**COMITATO VALUTAZIONE DI IMPATTO AMBIENTALE**  
(Art. 19 del D.lgs. 152/2006)

**Parere n.1 della seduta del 18.01.2023**

**OGGETTO:** Ditta: ECO+ECO S.r.l., con sede legale in Comune di Venezia (VE), via della Geologia, n°31/1 CAP 30176  
Intervento: Procedura di verifica di assoggettabilità a Valutazione d'Impatto Ambientale presentata dalla ECO + ECO S.r.l. ( ex eco ricicli Srl) ai sensi dell'art. 19 D.lgs 152/2006 e ss.mm.ii per la realizzazione di un nuovo impianto di recupero rifiuti solidi non pericolosi a matrice plastica a Porto Marghera in Comune di Venezia.

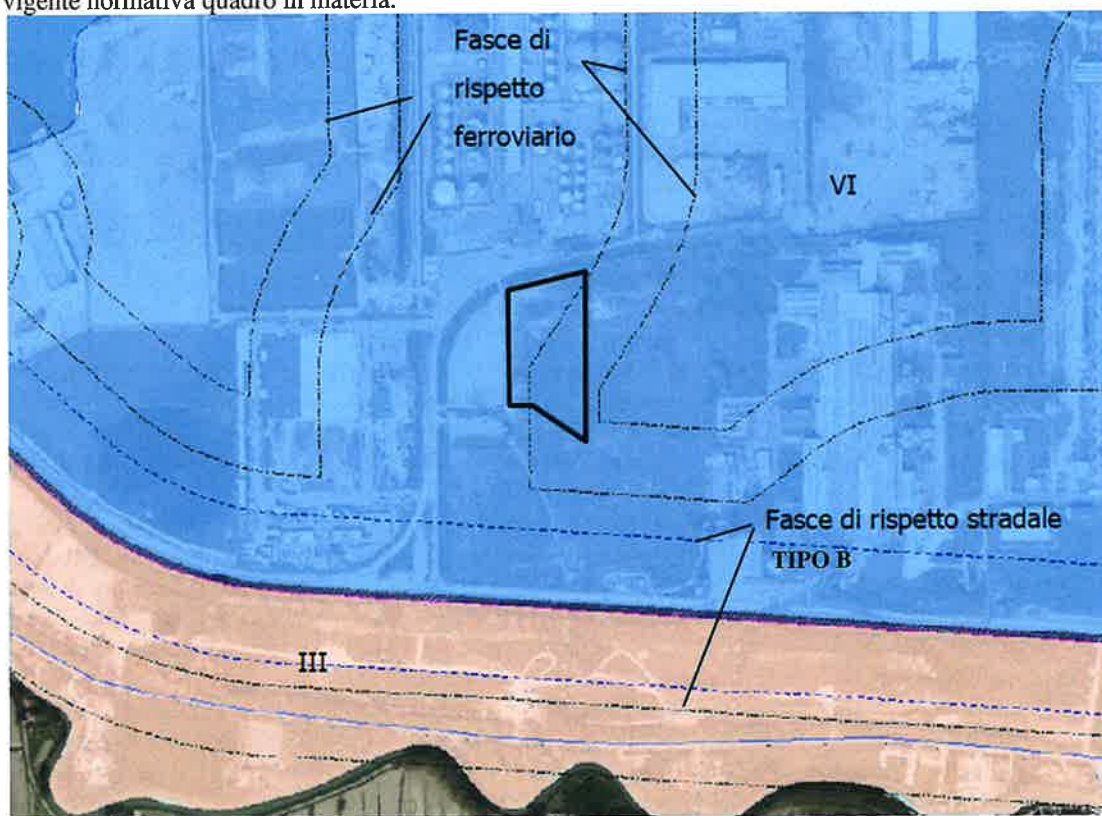
**Considerazioni del gruppo istruttorio:** si osserva che nonostante una porzione dell’ambito rientra in zona a rischio medio R2, mentre l’area restante rientra in zona a rischio basso R1, il Proponente non ha ritenuto necessaria la redazione della Verifica di Compatibilità Idraulica redatta ai sensi delle NTA del PGRA, adottato con delibera CIP n°3 del 21.12.2021 – GU n.29 del 04.02.2022. Si ritiene comunque opportuno che il progetto del nuovo impianto venga trasmesso all’Autorità di Bacino Alpi Orientali per l’ottenimento di parere (si confronti la **condizione ambientale n°1**).

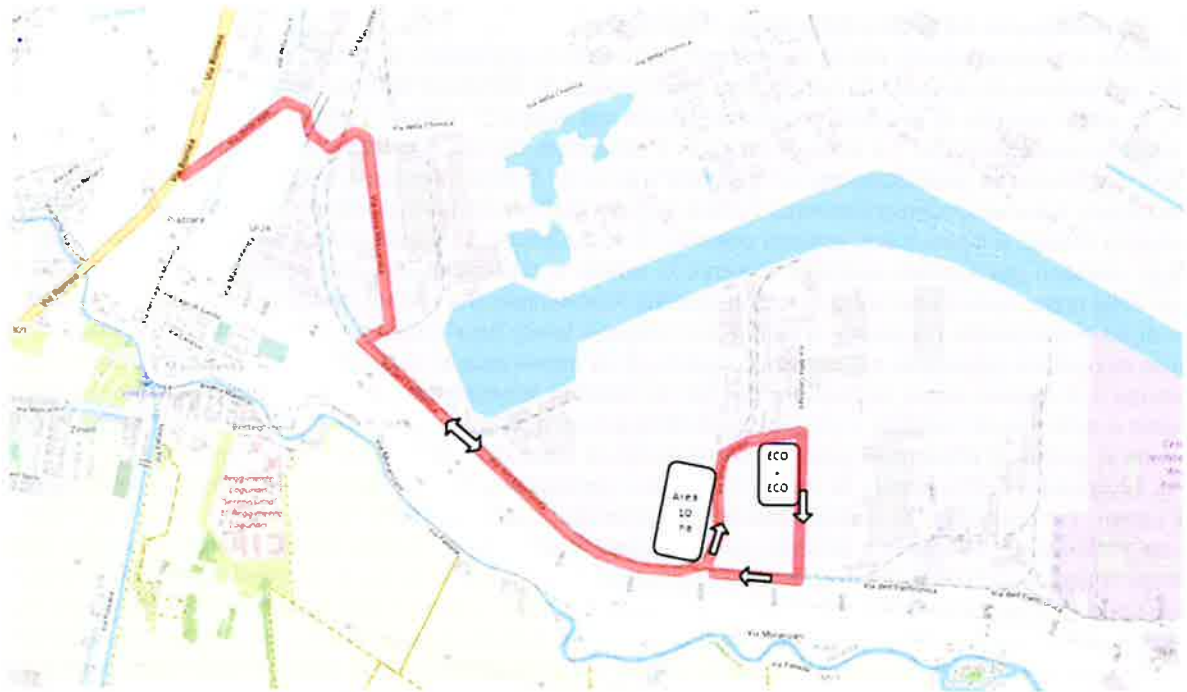
*Considerazioni del gruppo istruttorio: si ritiene che l'impatto sul suolo e sulle acque sotterranee generato dal nuovo impianto possa essere valutato come poco significativo, in rapporto alle misure contenute nel progetto per la prevenzione e la gestione di eventuali spanti accidentali.*
